改善箇所説明図

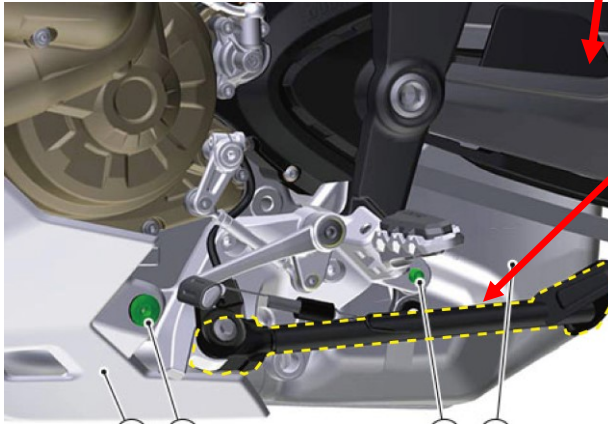
サイドスタンドにおいて、可動部(サイドスタンドアーム)のアーム支点と脚部の溶接が不適切なため、駐車中の車重に耐えられず、溶接部が破損するものがある。そのため、駐車中にサイドスタンドが外れ車両が転倒するほか、最悪の場合、走行中にサイドスタンドが脱落し、他の交通の妨げとなるおそれがある。

全車両、当該サイドスタンドアームを良品に交換する。

改善実施車には外-3236のステッカーを貼付する。
